県道長井古座線 八郎山トンネル技術検討委員会

第3回委員会資料

令和5年12月20日

和歌山県県土整備部道路局道路建設課

断面図No124+8.715 (S031) ※覆工コンクリート撤去部

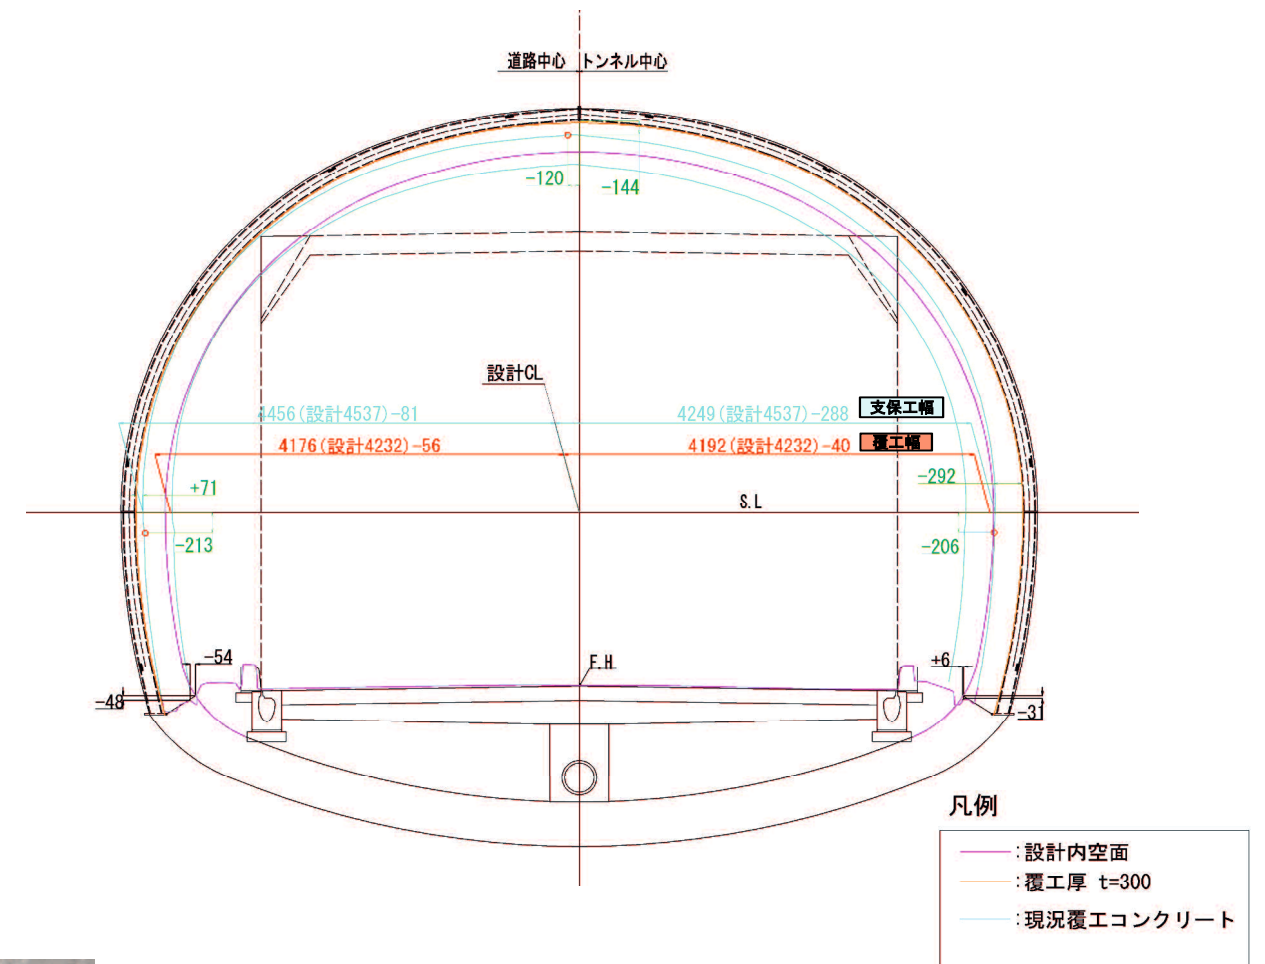
トンネル内空断面計測 (支保工面の3次元測量) を活用し支保工幅を測定した。

(2) 支保工施工不良整理結果一覧表

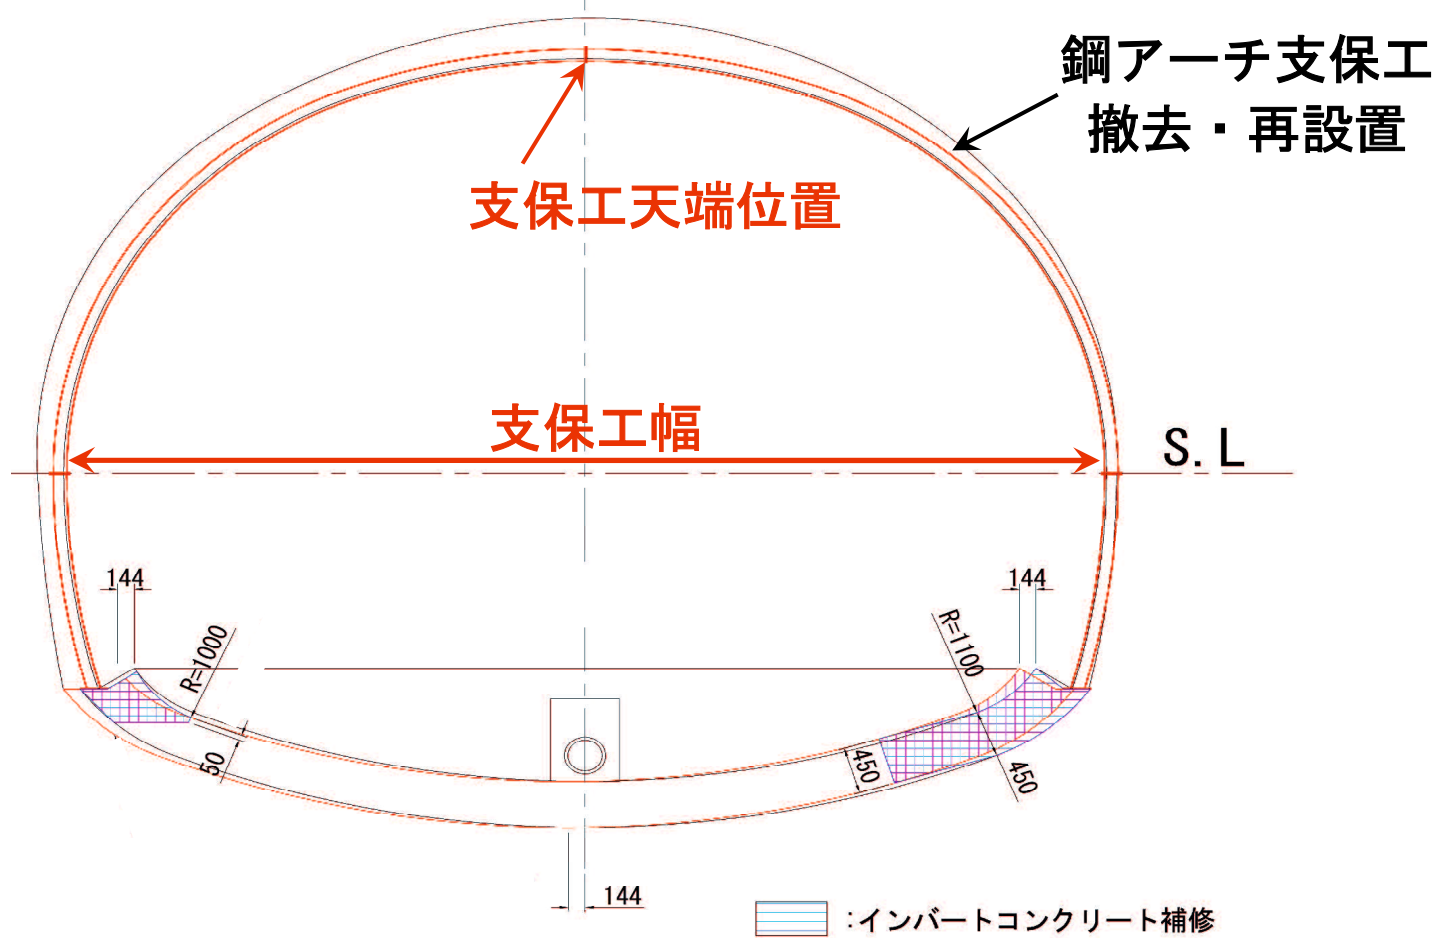
NO.	支保工幅 (S L 位置)			支保工天端位置		支保工判定 ○ ×
	左 CL~左側支保工面	右 CL~右側支保工面	合計	左右	上下	
108	+13.000					
109		-56	-13			×
110		-8	-28			×
111		-22	-108			×
112		-57	-65			×
113		-93	-119			×
114		-49	-84			×
115		-61	-46			×
	+10.011	-52	-47	-26	-48	×
	+11.026	-52	-48	-23	-58	×
	+12.023	-58	-45	-17	-49	×
116		-38	-40			×
117		-158	-209			×
118		-24	-105			×
119		-7	-25			×
	+10.774	1	-74	-93	-122	×
	+11.681	-7	33	-101	-141	×
	+12.661	-39	90	-59	-122	×
120		-65	30			×
121		53	-115			×
122		-37	-195			×
123		112	-201			×
124		37	-233			×
	+8.715	-81	-288	-120	-144	×
	+9.725	-82	-286	-107	-129	×
	+10.729	-68	-280	-96	-102	×
125		80	-284			×
	+19.666	17	-141	-85	-32	×
126		-8	-137			×
	+0.699	6	-121	-45	-33	×
	+1.702	22	-12	-40	-41	×
127		21	-47			×
128		-8	-49			×
129		-9	-43			×
130		10	-60			×
131		31	-62			×
132		34	-28			○
133		8	-60			×
134		-8	-58			×
135		15	-77			×
136		2	-107			×
137		56	-58			○
	+1.934	37	-62	-137	-47	×
	+2.940	157	-156	-183	-81	×

+3.933	169	-198	-203	-64	×
138		170	-199			×
139		177	-210			×
140		168	-224			×
141		210	-189			○
	+11.065	190	-219	-207	-14	×
	+12.063	183	-227	-203	-19	×
	+13.071	184	-235	-197	4	×
142		221	-215			○
143		226	-204			○
144		251	-264			×
144	+4.00

※1 支保工判定は、支保工幅 (S L) ・支保工天端位置が設計値を満足している場合を○としている。

(3) 補修方針の概要

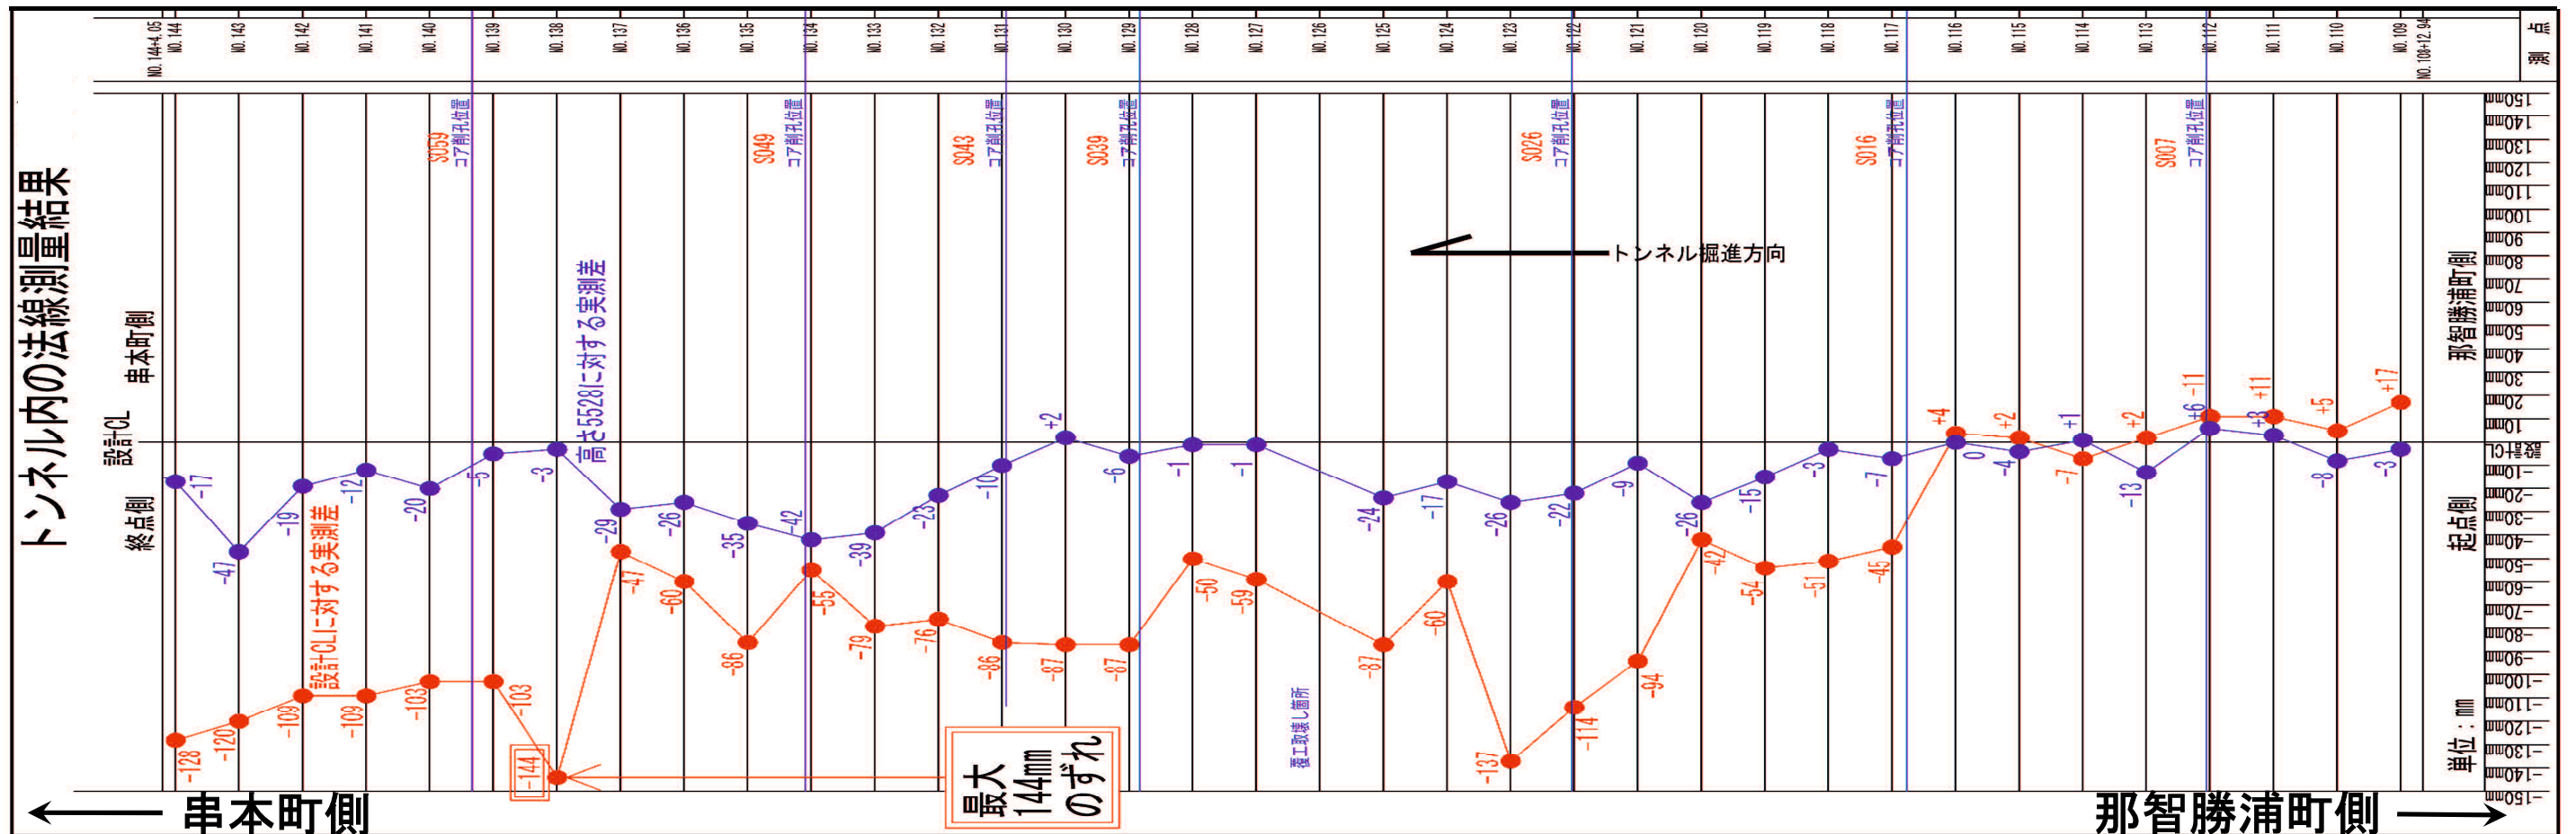
支保工について、支保工幅（S L位置）および天端位置を確認した結果、ほぼ全測点で支保工が所定の位置に設置されていない。

このため、所定の覆工コンクリート厚さを確保するためには、支保工の撤去・再設置が必須であるとする。

②鋼アーチ支保工

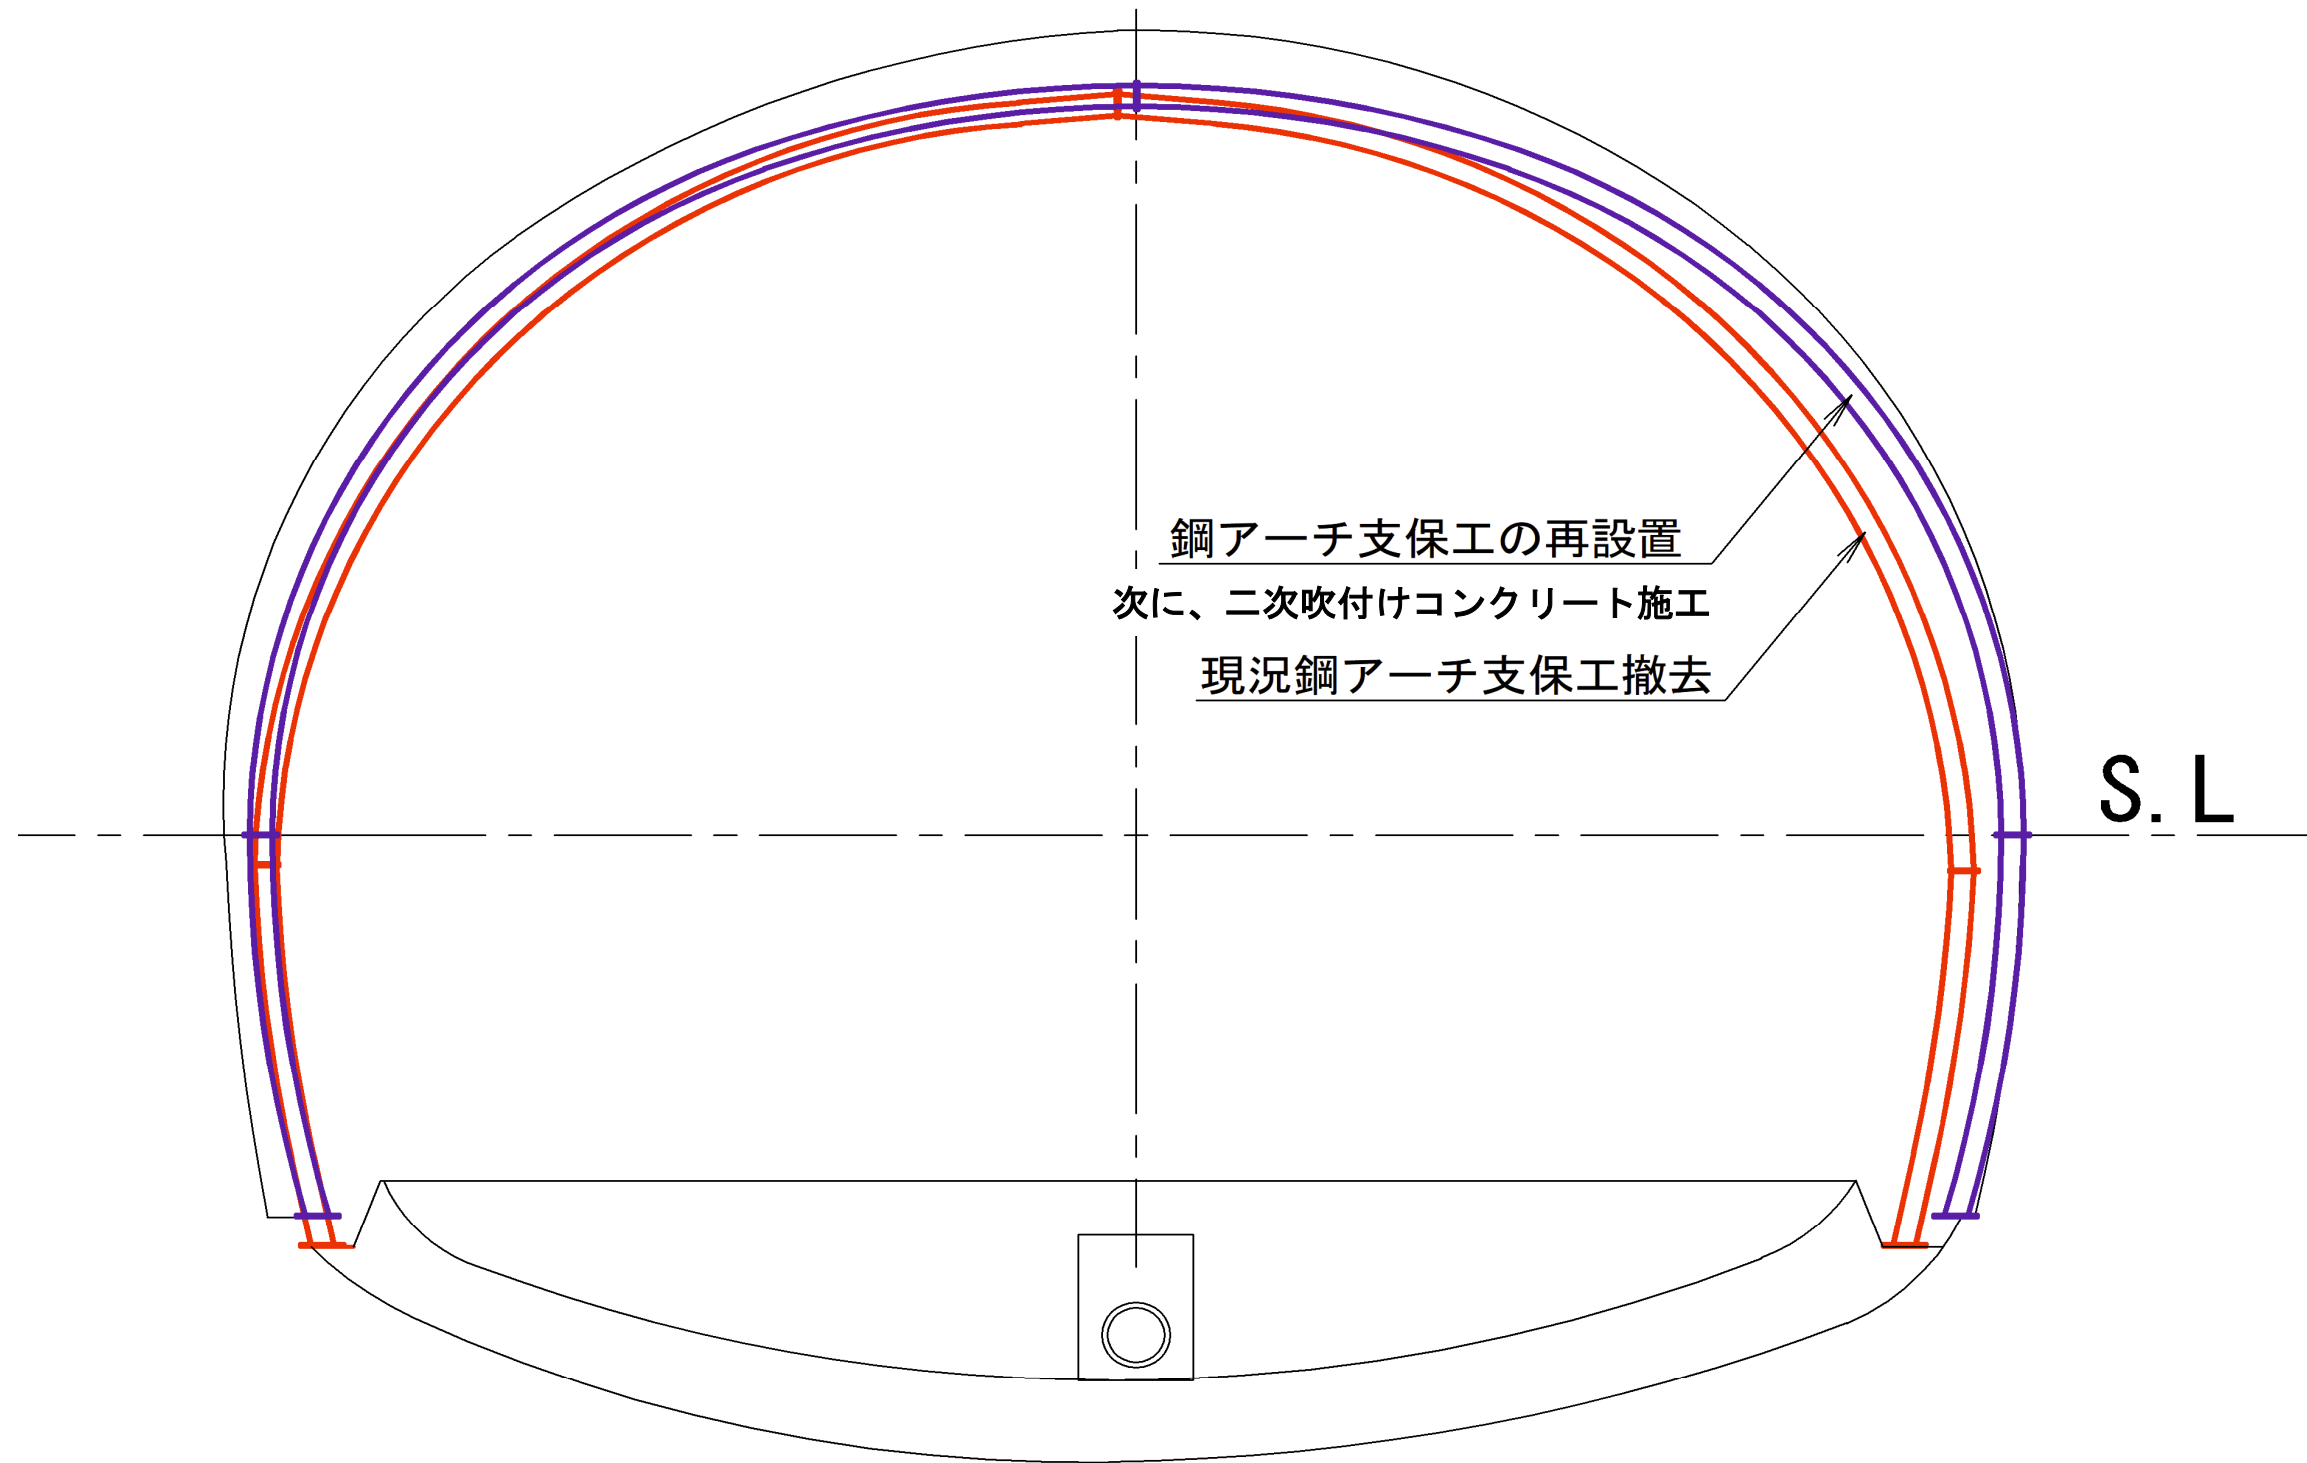
- : 現況鋼アーチ支保工
- : 設計鋼アーチ支保工

新規の鋼アーチ支保工を計画した位置に再設置し、既存の鋼アーチ支保工撤去後、二次吹付けコンクリートを施工する。

③ロックボルト工

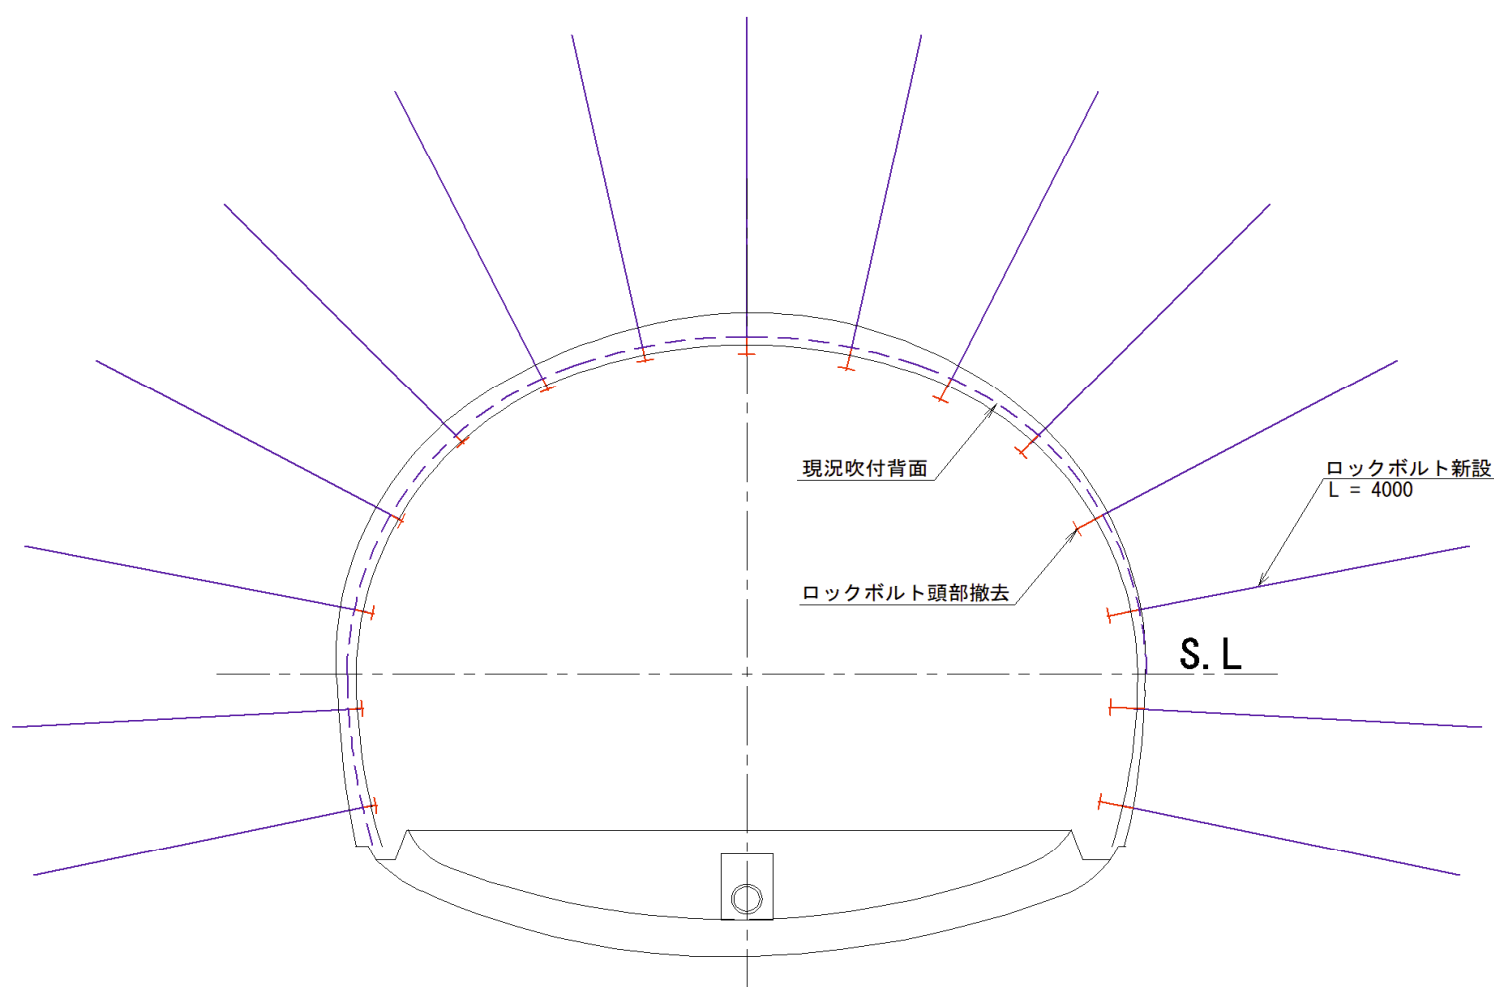
・既設ロックボルトの頭部を切断撤去することになるが、ロックボルト工には吹付けコンクリート支持効果、地山物性の改良効果等といった吹付コンクリートや鋼アーチ支保工にはない性能があるため、設計上必要なロックボルトを再施工する計画とする。

※ 鋼アーチ支保工・ロックボルト工は再施工時には、設計位置から縦断方向に250mm移動させる計画とする。
